Oggetto: [ID 2366] Art. 73-quinquies l.r. 10/2010 e l.r. 44/2024, Provvedimento di VIA regionale nell'ambito dell'Autorizzazione Unica Energetica (AUE) per gli impianti di produzione di energia da fonti rinnovabili relativa al progetto per la realizzazione ed esercizio di un impianto eolico denominato "Bordigaie" e delle relative opere di connessione, sito in loc. Confienti nel Comune di Firenzuola (FI). Proponente: SKI W AD Srl – Controdeduzioni ai pareri ricevuti al 6 ottobre 2025

Il presente documento costituisce la **Relazione di controdeduzione ai pareri pervenuti dagli Enti alla data del 6 ottobre 2025**, relativa al Progetto definitivo per la realizzazione di un impianto eolico composto da 4 aerogeneratori da 6,0 MW ciascuno, per una potenza nominale complessiva di 24 MW denominato Bordigaie.

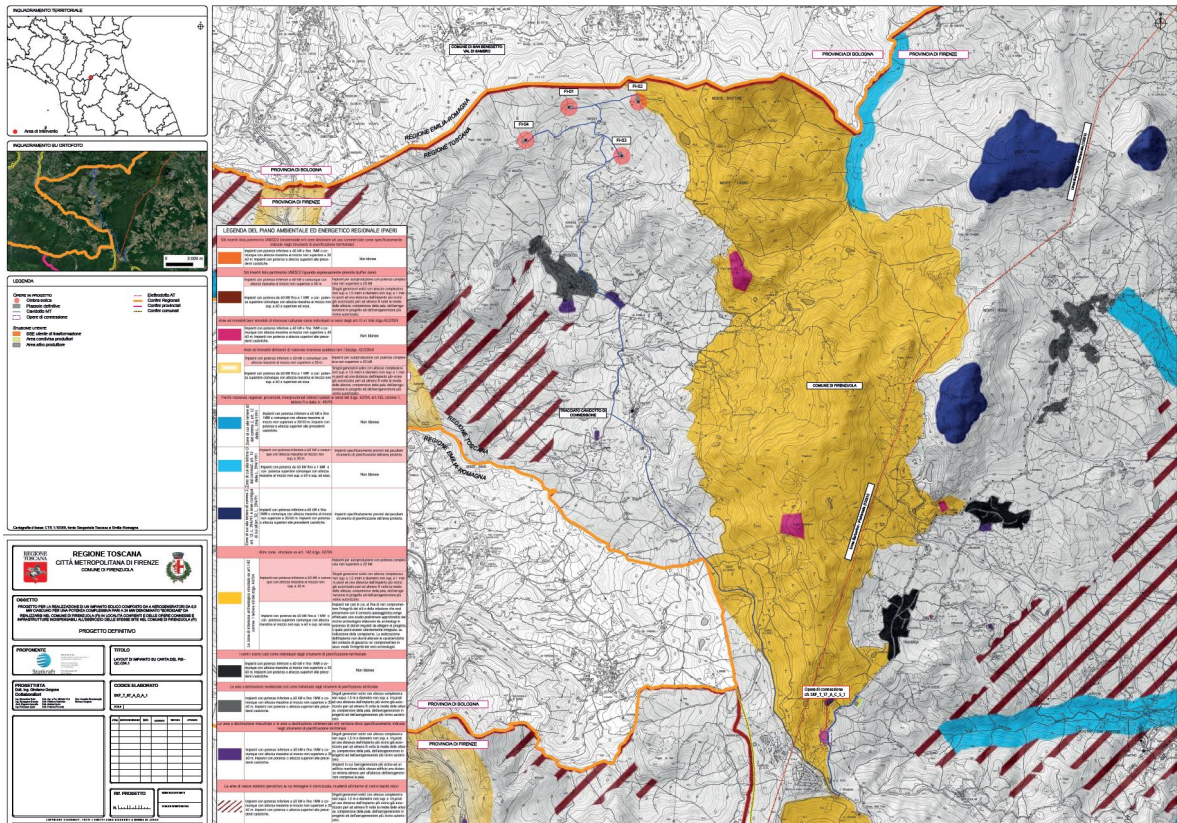
In riferimento all'asserito rinvio di "scelte progettuali e programmatiche" alla progettazione esecutiva, si ricorda che – come stabilito dal TU Ambiente – *"ai fini del rilascio del provvedimento di VIA il proponente presenta il progetto di fattibilità come definito dall'articolo 23, commi 5 e 6, del decreto legislativo 18 aprile 2016, n. 50, o, ove disponibile, il progetto definitivo come definito dall'articolo 23, comma 7, del decreto legislativo n. 50 del 2016, ed in ogni caso tale da consentire la compiuta valutazione dei contenuti dello studio di impatto ambientale ai sensi dell'allegato IV della direttiva 2011/92/UE"* (art. 5, comma 1, lett. g) del D.Lgs. n. 152/2006).

La scrivente conferma non solo di aver predisposto il progetto definitivo dell'impianto in questione, ma di aver addirittura eseguito alcuni approfondimenti ed indagini tipici della fase di progettazione *esecutiva* (su tutti, si vedano le indagini geotecniche e gli scavi archeologici). Tutti gli aspetti che sono stati giudicati carenti dai vari enti coinvolti dal Settore VIA della Regione Toscana sono stati integrati nell'ultima versione del progetto consegnata in sede di ultima integrazione.

Con riferimento all'Elaborato QC.C04.1, la scrivente ha effettuato una verifica dell'elaborato trasmesso e ribadisce l'assoluta bontà e qualità del documento.

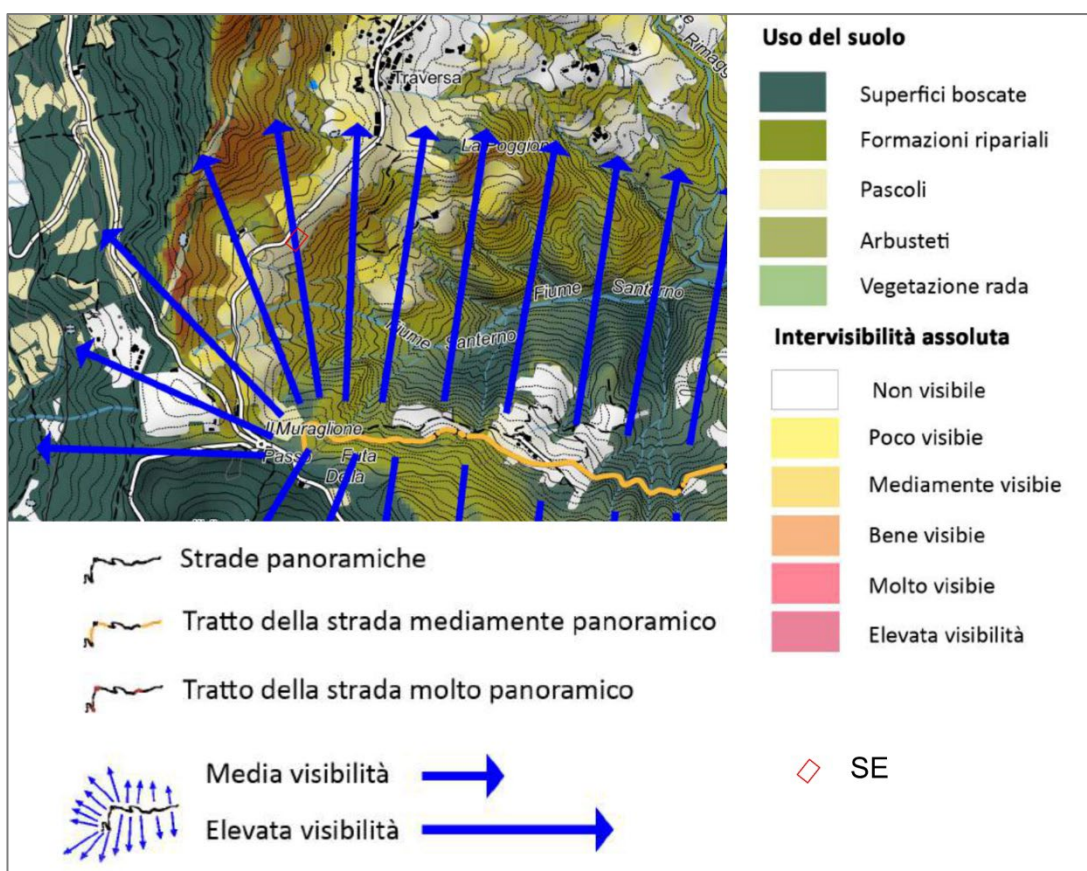
Si invita l'amministrazione comunale a consultare nuovamente l'elaborato del quale si riporta uno stralcio di seguito per pronto riferimento:

Dall'analisi condotta risulta con assoluta evidenza che **nessuna** delle opere progettuali, ad eccezione del cavidotto interrato, ricade all'interno delle aree perimetrate come non idonee all'installazione di impianti eolici, così come individuate dal Piano Strutturale Intercomunale.

A supporto di quanto sopra, si segnala che la cartografia di riferimento è stata predisposta anche in formato cartaceo ed esposta pubblicamente in occasione dell'incontro tenutosi il 24/05/2025 presso la sala parrocchiale di Bruscoli. In tale occasione, si rileva con rammarico l'assenza di rappresentanti dell'amministrazione comunale e dell'ufficio tecnico che avrebbero potuto essere accompagnati, se necessario, nella consultazione dell'elaborato.
